Rolamentos de Fixação Rápida Alteração do revestimento Corrotect® e atualização de nomenclatura

O Grupo Schaeffler, por meio das suas marcas INA & FAG, vem comunicar a alteração do revestimento Corrotect® e a atualização de nomenclatura dos Rolamentos de Fixação Rápida.

Exemplo:

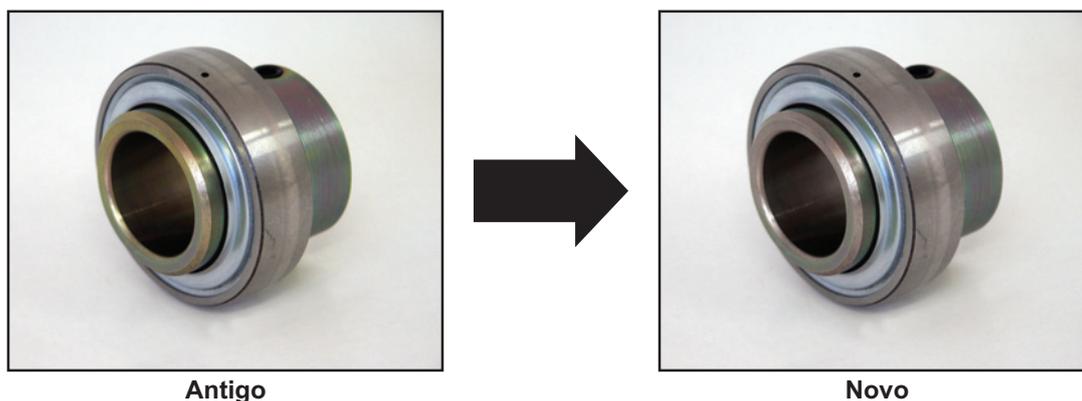
Essa alteração que ocorrerá a partir de 01 de outubro de 2008, consiste apenas na substituição do cromo Hexavalente por cromo Trivalente na composição do revestimento, o que modificará sua cor atual para uma coloração prata iridescente.

GE 35 KRRB AS2/V → GE35-KRR-B-AS2/V
